改善箇所説明図

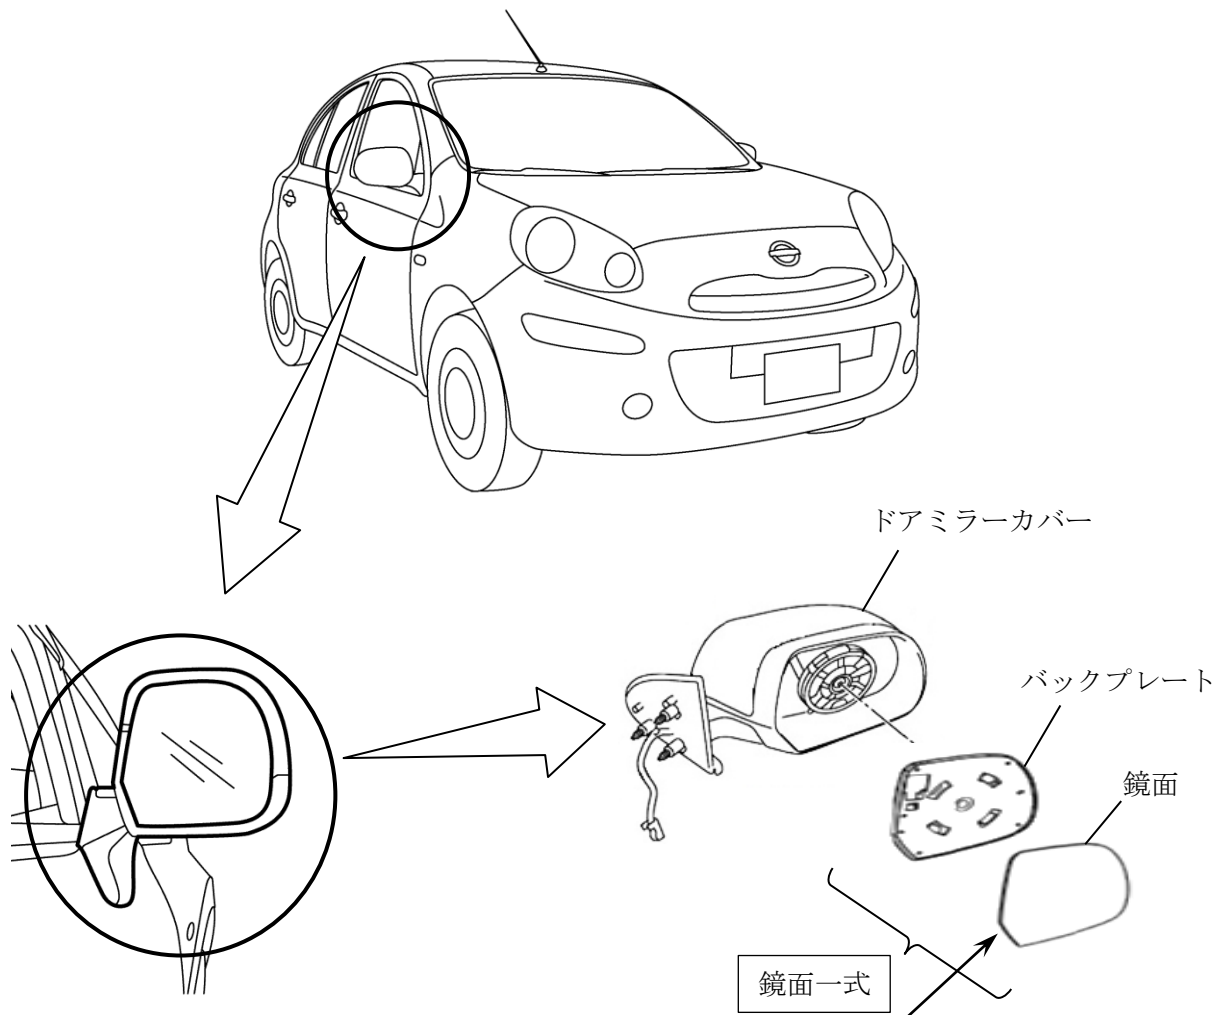
基準不適合発生箇所

ドアミラーにおいて、鏡面部の接着力が不足しているため、使用過程における紫外線の影響等により、接着力が低下して接着面が剥離するものがある。そのため、そのままの状態で使用を続けると、最悪の場合、鏡面部が脱落して、後方の交通状況等が確認できなくなるおそれがある。

改善の内容

全車両、当該ドアミラーの鏡面一式を対策品と交換する。

識別：銀色のシールをモデルナンバープレートの右横に貼り付ける。
